技術委員会での議論の状況をお知らせします

県では、柏崎刈羽原子力発電所の安全性を確認するために、「設備・耐震」、「地震・地質」の2つの小委員会を設置して議論しています。ここでは、これらの小委員会で議論している内容を分かりやすくお知らせします。

設備健全性、耐震安全性に関する小委員会

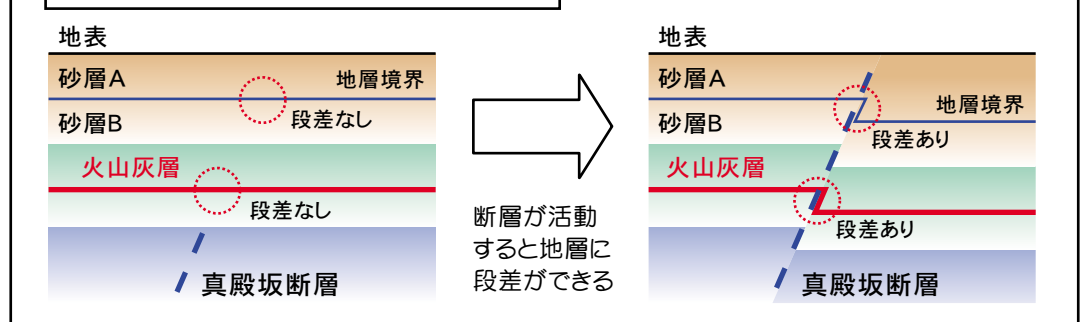
図の①-①'周辺で、真殿坂断層を境に東と西で地表付近の砂層中に見られる地層境界の標高が大きく異なっている。これは、真殿坂断層が活断層であることを証明している。

- 砂層より下部にある火山灰層などに標高差は見られず、真殿坂断層は活断層ではないと判断できる。
- 地元団体と東京電力では、地層境界の認識に差があるため、調査・検討を行う必要がある。

真殿坂断層を挟んだ位置で、地層境界に標高の差は見られない。局所的に見られる標高の差は地滑りによるものと考えられる。この調査結果からも、真殿坂断層は活断層ではないと判断できる。
